永續海岸推動實施服務團

九十五年度海岸保育區示範地點
推動實施成果年度執行報告

委託單位：內政部營建署

執行單位：中華民國景觀學會

圖 40 縱斷面圖及堤面方塊回收再利用圖

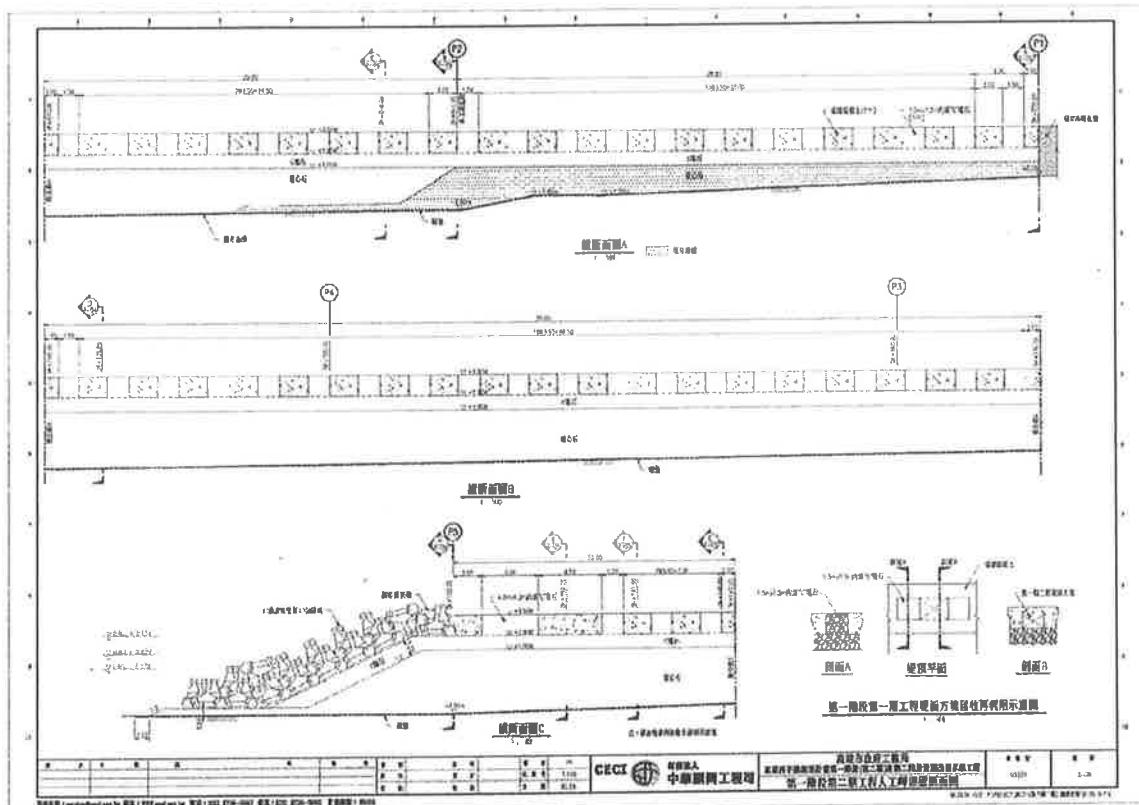
委員	審核意見
結論	<p>(一) 細部設計圖說審查通過，請中華顧問公司考量各出席單位意見，依契約規定於期限內提送施工說明、施工規範、工程預算書及招標文件等相關文件。</p> <p>(二) 有關第一港口北防波堤胸牆破堤等施工，請企劃處洽港務局申請港工許可。</p> <p>(三) 拆除現有消波塊以構築南岬頭，需等到人工養灘產生成效，並經中山大學同意後，始能拆除利用，工作時程恐搭配不上，若再加入其拆除後折損率因素，僅能節省 200 餘萬元。考量其得失效果，南岬頭仍以新鑄消波塊構築，既設海堤消波塊俟將來需求另案協商拆除事宜。</p> <p>(四) 第一階段工程(北岬頭)完工後，得需人工養灘完成後，再進行第二階段工程(南岬頭)施工；及考量施工中所可能產生之部分驗收、工程取消、變更為直立式岸壁、採購法規定等，請顧問公司於契約及施工說明書等招標文件草案，明列清楚相關規定，以利日後施工執行順利。</p> <p>(五) 人工養灘工程與本工程界面，應於契約中釐清。顧問公司同意於委託技術服務案結案後，義務協助本機關處理，有關工程變更設計所需相關資料。</p> <p>(六) 為釐清人工養灘與本工程施工期程，請企劃處函文養灘工程主辦單位，確認其施工期程及進度</p>

1. 依據本工程設計結果，需新做 604 個消波塊，既然規劃的原則是環保生態減量復育，為何不利用現有海堤之消波塊來構築人工岬頭。
2. 第一期工程僅構築 41m 長的人工岬頭，進行人工養灘恐成效不明顯，建議在北岬頭構築到預定長度後再進行養灘以獲得最大成效。
